## RESOLUCIÓN No.

### POR MEDIO DE LA CUAL SE OTORGA UN PERMISO DE VERTIMIENTOS Y SE ADOPTAN OTRAS DETERMINACIONES

3. Que técnicos de la Corporación realizaron revisión de la información presentada, generándose el informe técnico **IT-07801-2023 del 17 de noviembre de 2023**, en el cual se observa y concluye lo siguiente:

Diseño pozo séptico #3 – Casa y Oficina Principal.

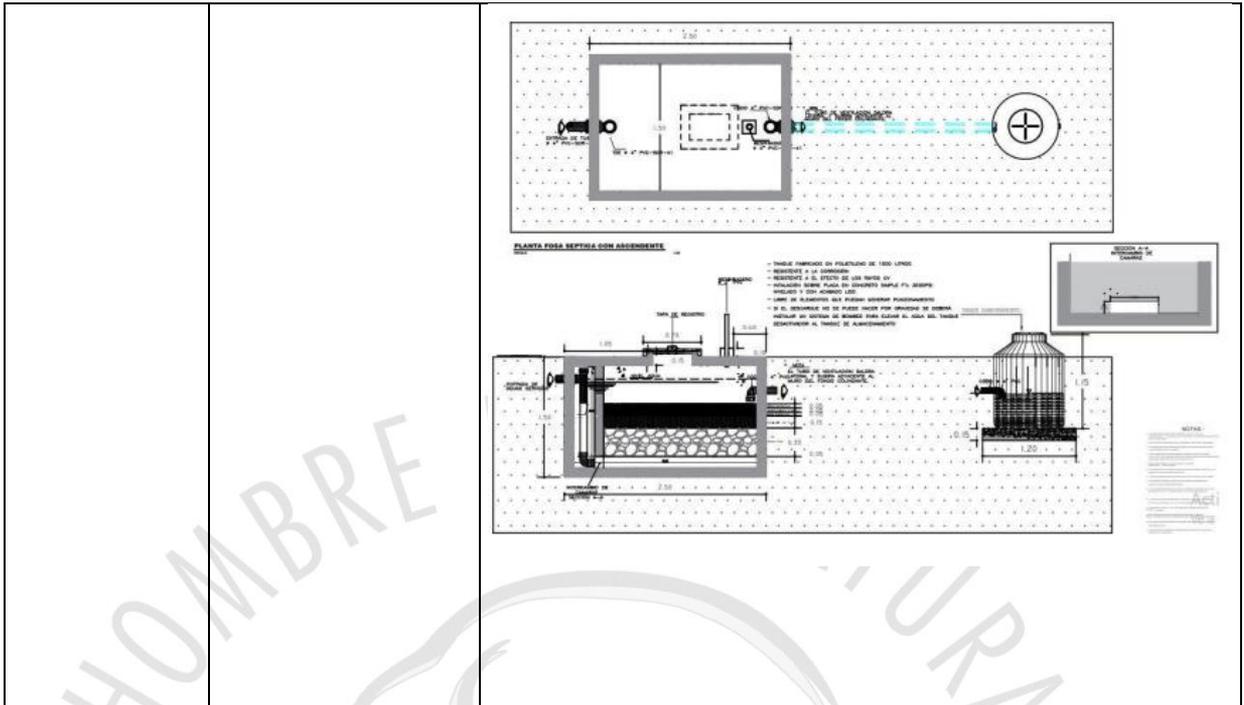
<b>Artículo 50 Resolución 799/2021 Tanque séptico</b>			<b>Observación</b>
1. El tiempo de retención hidráulica debe estar entre 12 a 24 horas.			Cumple, ya que se proyectan 24 horas.

2. Para tanques sépticos rectangulares, la relación entre el largo-ancho será como mínimo de 2:1 y como máximo de 5:1. Cuando se utilicen otras formas geométricas; deberá justificarse el diseño hidráulico correspondiente.			Se proyecta geometría circular.

3. El tanque séptico deberá constar como mínimo de dos cámaras; el volumen de la primera cámara deberá ser igual a 2/3 del total del volumen.			No cumple. Cuenta con una única cámara.

4. La profundidad útil debe estar entre los valores mínimos y máximos dados en la Tabla 25. Profundidad útil de acuerdo con el volumen útil obtenido.			Cumple. Se proyecta una profundidad útil de 1.40 m.
<b>Volumen útil (m<sup>3</sup>)</b>	<b>Profundidad útil mínima (m)</b>	<b>Profundidad útil máxima (m)</b>	
Hasta 6	1,2	2,2	
De 6 a 10	1,5	2,5	
Más de 10	1,8	2,8

5. Se debe diseñar de tal manera que se facilite su inspección y mantenimiento.			Cumple, ya que los sistemas se encuentran instalados en un lugar de fácil acceso.

6. Se debe contar con un dispositivo para la evacuación de gases.			Cumple.
7. Debe ubicarse aguas abajo de cualquier pozo o manantial destinado al abastecimiento de agua para consumo humano.			Cumple, ya que no se encuentra dentro de la ronda hídrica de alguna fuente.
Parágrafo 1°. Cuando los tanques sépticos sean utilizados en sistemas individuales de saneamiento, deberán ir acompañados de una trampa de grasas al inicio del tren de tratamiento y un filtro anaeróbico. En caso de ser necesario se deberá implementar un sistema de tratamiento complementario.			No cuenta con trampa de grasas, puesto que no cuenta con cocineta.
Parágrafo 2°. Para el caso de tanques sépticos prefabricados, estos deben estar fabricados a partir de materiales con propiedades de resistencia química, de acuerdo con lo establecido en la Resolución 501 del 2017 o aquella que la modifique o sustituya. Así mismo deben tomarse precauciones cuando el nivel freático sea alto, para evitar que el tanque pueda flotar o ser desplazado cuando esté vacío.			Cumple. Material PVC.

<b>Artículo 175 Resolución 330/2017 FAFA</b>	<b>Observación</b>
Los FAFA se construyen como una cámara anexa al final del pozo séptico o como una cámara independiente	Cumple, puesto que el FAFA está instalado en serie con el tanque séptico según planos de diseño.
El lecho filtrante podrá estar constituido por un lecho en grava, con un volumen de 0.02 a 0.04m <sup>3</sup> , por cada 0.1 m <sup>3</sup> /día de aguas residuales domésticas que se van a tratar; también será posible emplear material filtrante plástico, utilizando la mitad del volumen anterior.	No se puede verificar.
